変更後における発電用原子炉施設の
放射線の管理に関する説明書

変更後における発電用原子炉施設において事故が発生した場合における
当該事故に対処するために必要な施設及び体制の整備に関する説明書

下記項目の記述及び関連図面等を次のとおり変更又は追加する。

第 2.1-1 図 管理区域及び周辺監視区域図

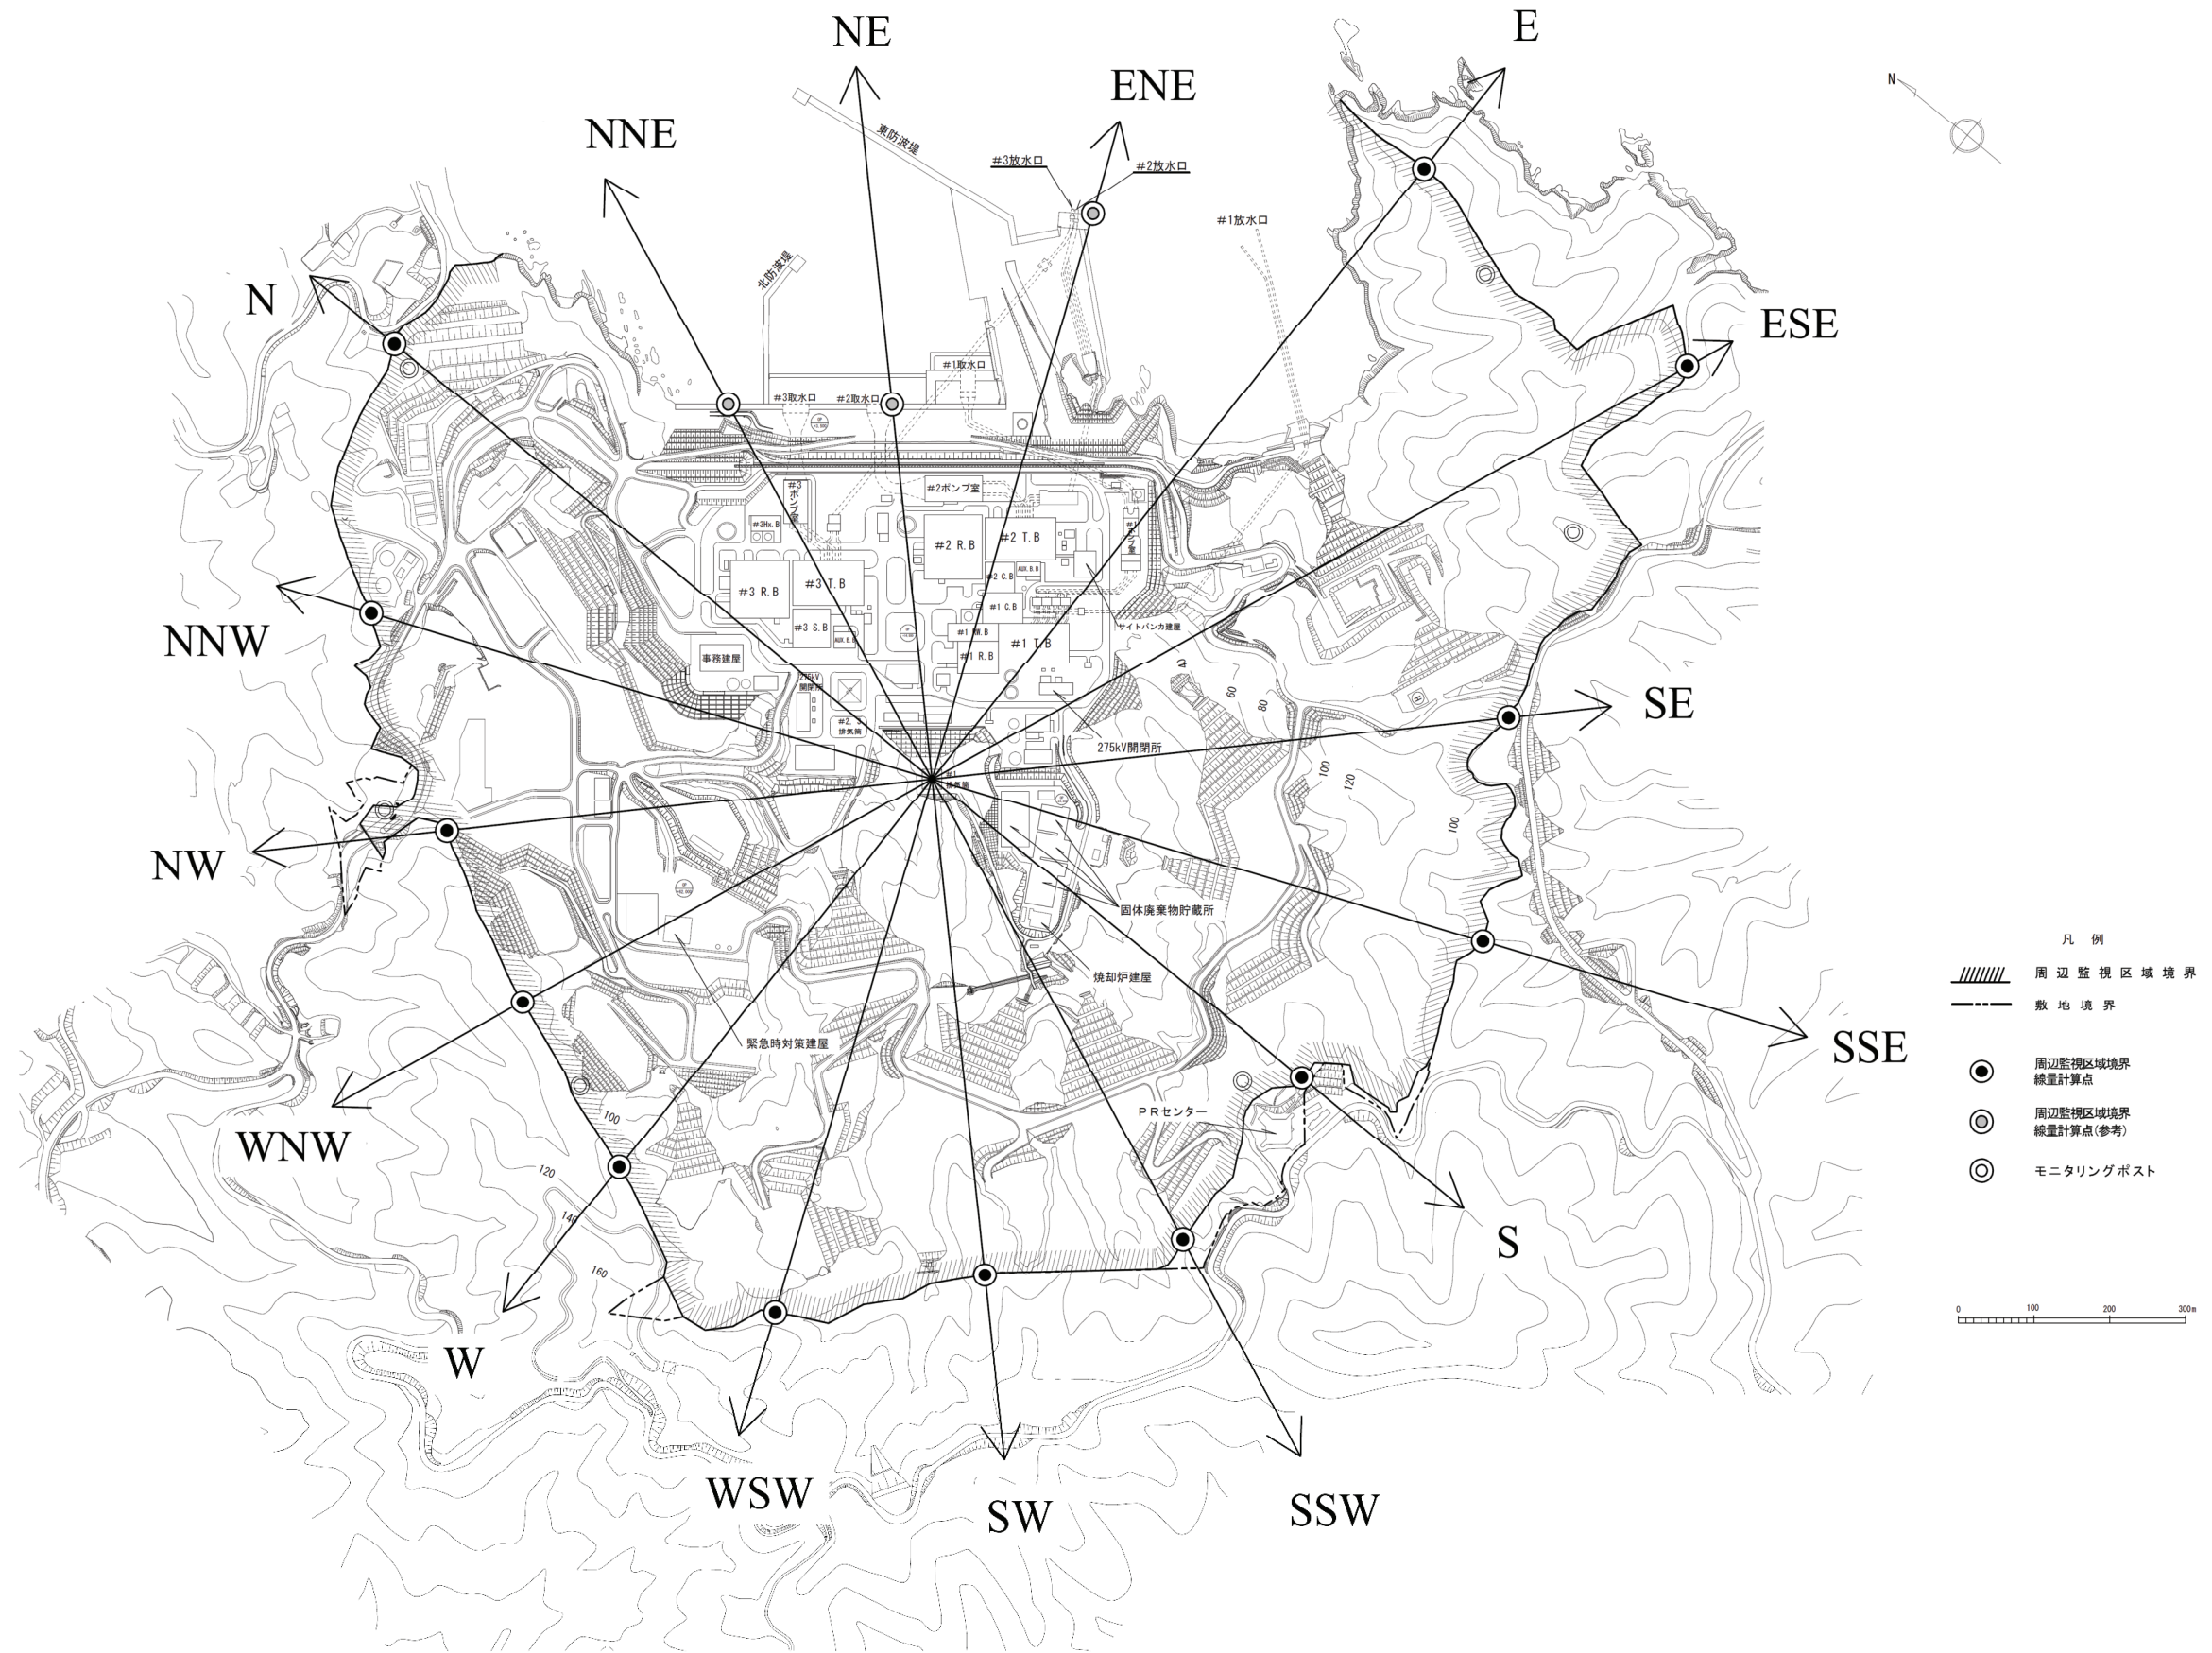
関連図面を次のとおり変更する。

第1.13-33図 海から淡水貯水槽ルート図 (1/2) (取水口取水)

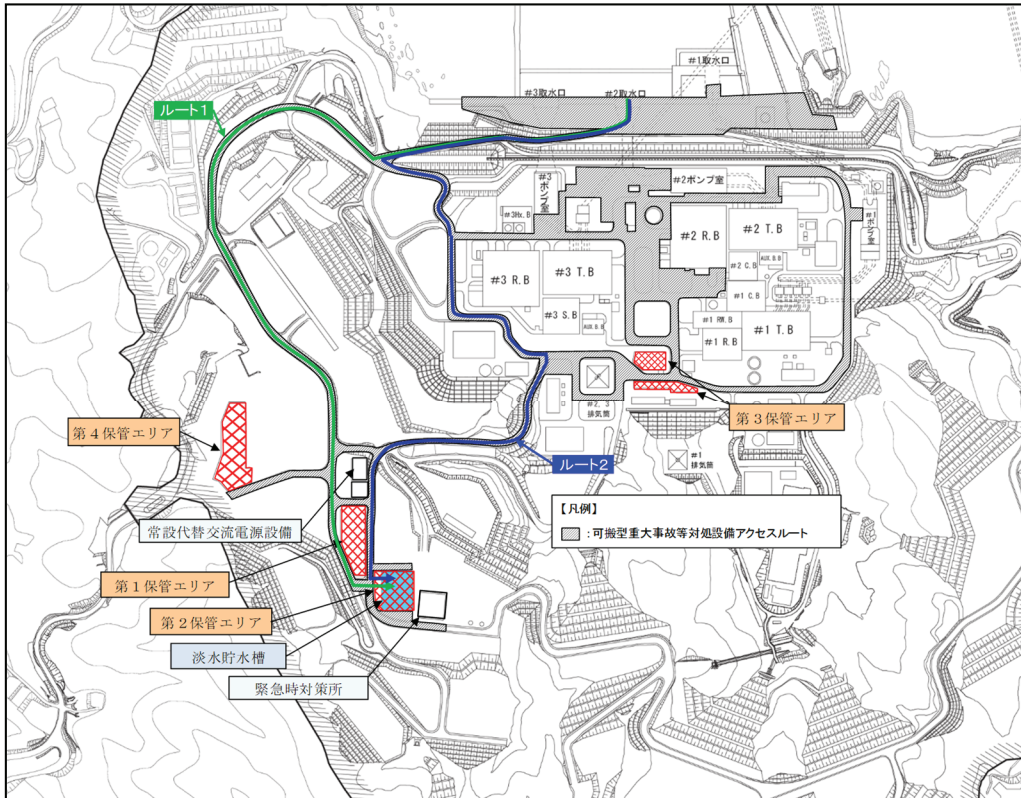
下記項目の記述及び関連図面を，次のとおり変更する。
